**伊方発電所3号機
使用済樹脂貯蔵タンクの増設に係る
設置許可基準規則への適合性について
(コメント回答)**

**令和4年11月24日
四国電力株式会社**

1. 審査会合におけるコメント

図. 評価点(○:使用済樹脂貯蔵タンク、-:遮蔽壁【増設】)

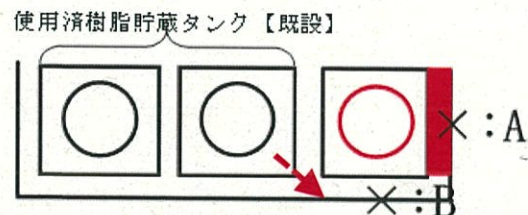
1. タンク内の樹脂の貯蔵量、タンク表面線量率等をどのように評価して確認しているか示すこと。
2. また、本評価における既設タンクの影響についても考え方を示すこと。

○本評価における既設の使用済樹脂貯蔵タンク2基からの放射線は、遮蔽壁を斜めに透過することや、複数の壁を透過することにより遮蔽壁の透過距離が十分長くなり、増設する使用済樹脂タンクからの寄与に比べて100分の1以下に減衰され、その寄与は無視できる。

図. 使用済樹脂貯蔵タンクの概略配置図

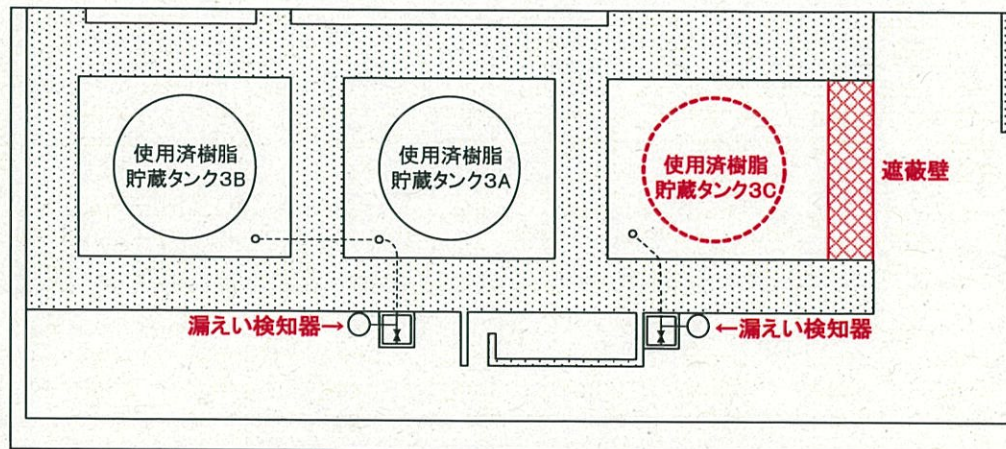
○放射性廃棄物の汚染拡大防止について

漏えいが発生した場合、漏えい水は室内に設けた目皿に流入し、埋設配管内を流れる。その後、埋設配管の下流に設置した弁(常時閉)部にて滞留する。漏えい検知器は、当該弁の手前に設置することで、配管内に滞留した漏えい水を検知できる設計とする。

2. 漏えいが検知された場合、中央制御室に警報発信する。警報確認後、原因を調査(漏えい箇所および程度)し、タンク水位を確認するとともに、漏えい箇所の隔離等の対応を行う。
